SONY

Technische Information

Datum 07.12.01	Ref.-Nr. TV04801R	Modell KV-21FT1B, KV-21FT1E, KV-21FT1K, KV-21FT1U, KV-21FT2K, KV-21FX30B, KV-21FX30E, KV-21FX30K, KV-21LS30B, KV-21LS30E, KV-21LS30K, KV-21LS30U, KV-21LT1B, KV-21LT1E, KV-21LT1K, KV-21LT1U	PC
Beanstandung Horizontalausgangsfehler bei 21-Zoll-Geräten [BERICHTIGUNG]			IRIS 1111

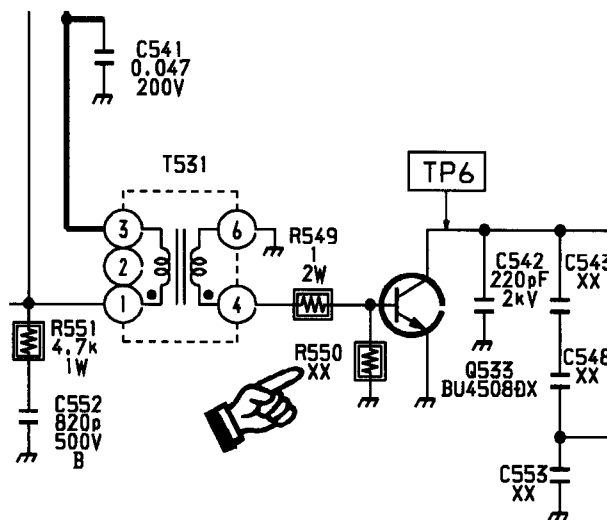
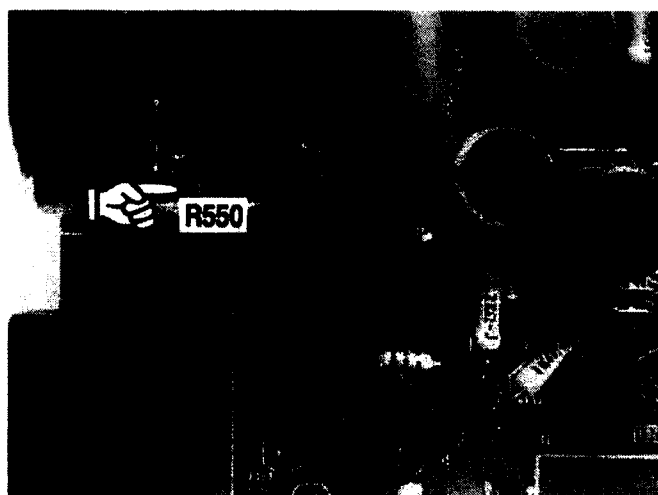
Horizontalausgangsfehler (Q533).

Großer Spannungs- oder Stromstoß.

Das A Board wie folgt mit den Bauteilen des "21" H-Out Service Kit" (9-948-014-42) bestücken.

- **Q533 "BU4508DX-ON5210"** (8-729-051-82) ersetzen.
- **R550 "10 Ohm 2W"** (1-215-880-00) bestücken.
- Die Bestückung von C542 und den Anschluss des Anodenkabels an die Bildröhre überprüfen.
